*Oggetto:* **[ID\_VIP: 9771] SERRACAPRIOLA (FG):** Progetto di un impianto agrivoltaico, della potenza di 46,632 MW, e delle relative opere di connessione alla RTN, da realizzarsi nel Comune di Serracapriola (FG), in Contrada Inforchia.  
Proponente: Limes 7 S.r.l.

Procedura di Valutazione di Impatto Ambientale ai sensi dell'art. 23 del D.Lgs. 152/2006.  
Richiesta integrazioni Soprintendenza Speciale per il PNRR (MiC)

Figura 3-8 della Relazione paesaggistica

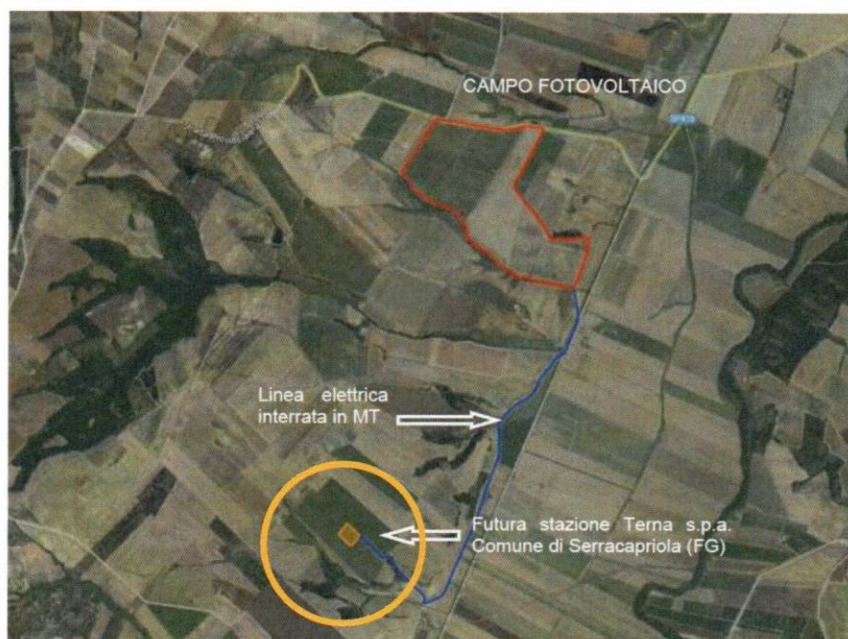
- 1.e) **Aggiornamento shape file**, completi di cabine e cavidotti, in cui, in particolare, sia riportata la sottostazione di utenza di progetto. Da una preliminare analisi della documentazione risultano mancanti o incoerenti dati relativi a detta sottostazione poiché, come sotto meglio evidenziato dalle immagini, nei file GIS trasmessi alla Scrivente, così come nella *Figura 2-1* della Relazione paesaggistica, non è riportata alcuna informazione relativamente alla sottostazione di utenza prevista dal progetto in esame, diversamente, nella *Figura 3-8* della Relazione paesaggistica essa viene rappresentata e localizzata.
